RELATÓRIO TÉCNICO DE FISCALIZAÇÃO 03/2022
SAAE DE SERTANÓPOLIS-PR

MARÇO DE 2022
MARINGÁ - PR

Para tanto, nos dias 14 e 15 de março de 2022, realizou-se fiscalização direta no município de Sertanópolis-Pr, onde o principal objetivo foi verificar a conformidade dos Sistemas de Abastecimento de Água e Sistema de Esgoto Sanitário quanto a normas e legislações pertinentes.

Foto 05 – Plataforma de atendimento para reclamações

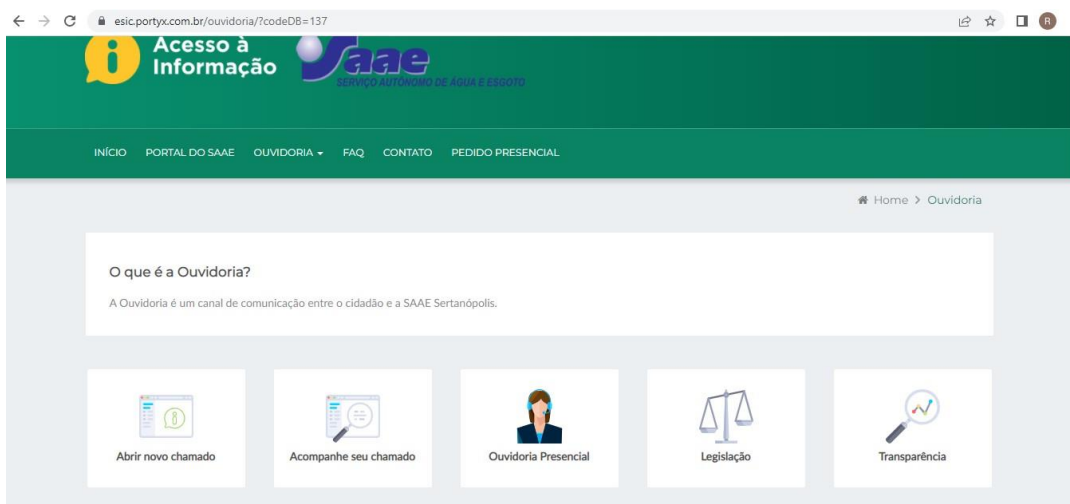
- Horário de funcionamento das 07:30 às 11:30 e das 13:00 às 17:00 de segunda a sexta-feira;
- A fachada da edificação possui horário de funcionamento e telefone para contato;
- Espaço interno para atendimento ao público é adequado (Foto 04);
- Existe plataforma de atendimento virtual para os usuários (Foto 06)
- Registro de finalização de serviços solicitados pelos usuários (Foto 01);
- Existe registro dos atendimentos;
- Existe local para reclamações do consumidor (Foto 05);

Foto 60 – Certificado de Calibração

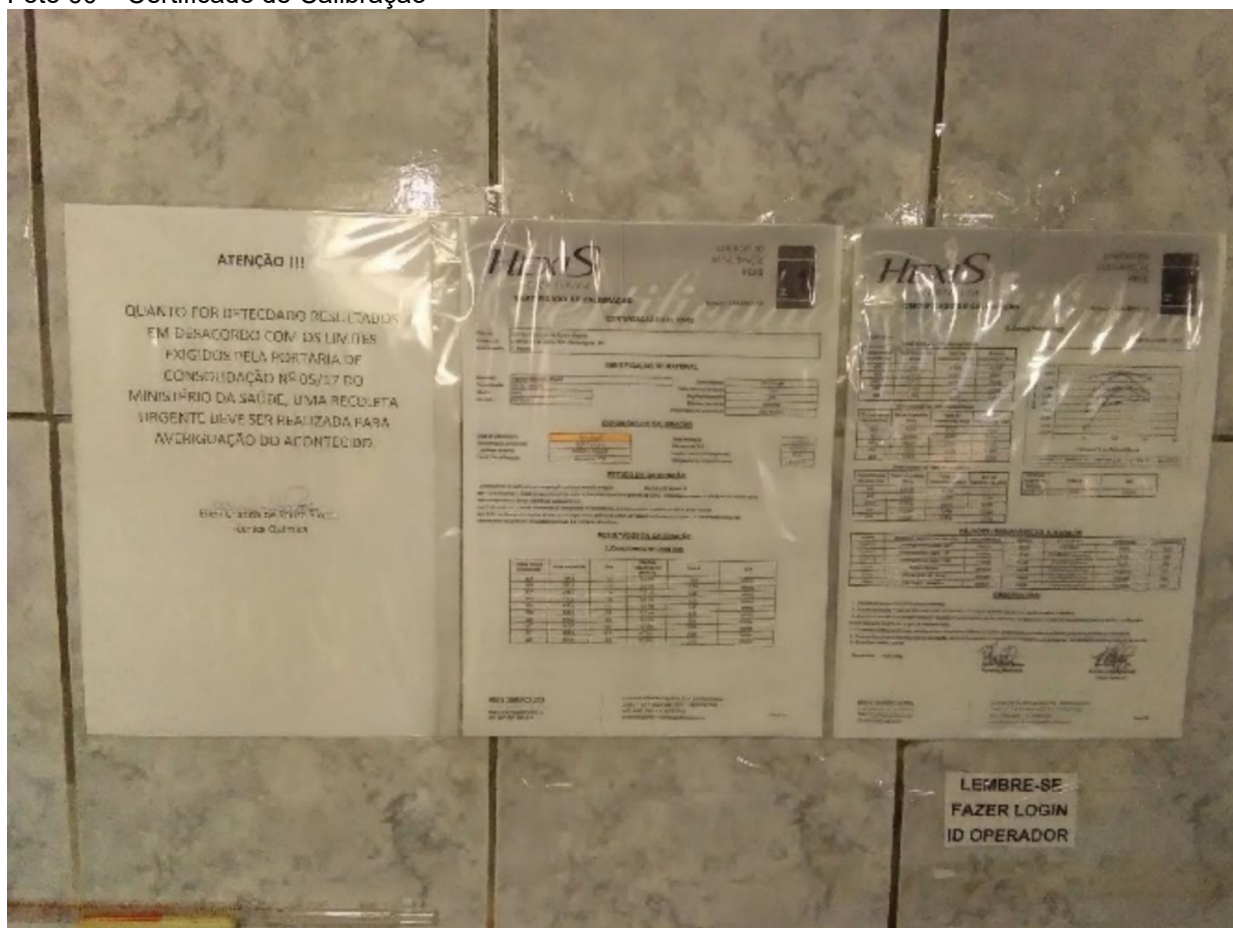
- No controle diário de água tratada (Foto 61) as análises foram feitas conforme a Portaria 05/2017 do Ministério da Saúde mas desde 04/05/2021 as mesmas análises devem atender os parâmetros da Portaria 888/2021 do Ministério da Saúde;

Figura 05 – Mapa da ETE de localização da ETE e distância mínima para empreendimentos

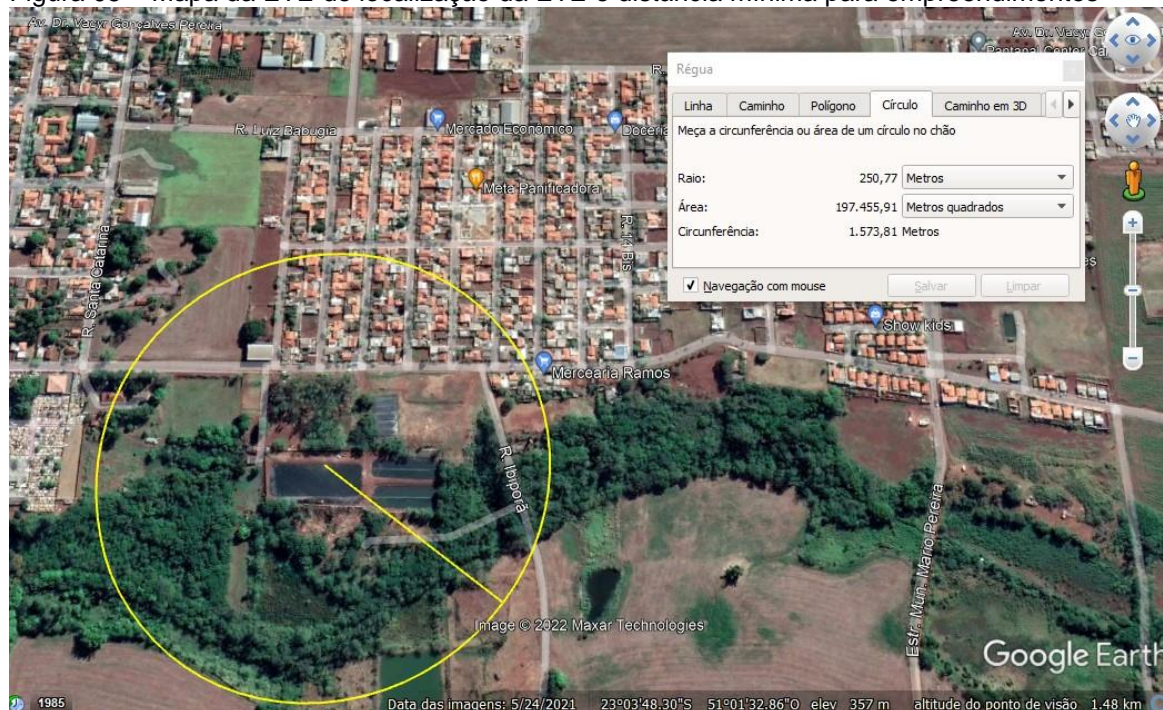
- A ETE não está devidamente sinalizada;
- A área da ETE não está devidamente isolada;
- Atender Portaria 269/2017 do Ministério das Cidades (Anexo III) – distância inferior a 250 m de ETE's para construção de unidades habitacionais;
- Não foi apresentada LI da obra;
- Não foi apresentada a LP do projeto da obra;
- Não foi apresentada a licença para destinação final do solo que foi movimentado na dragagem das lagoas.
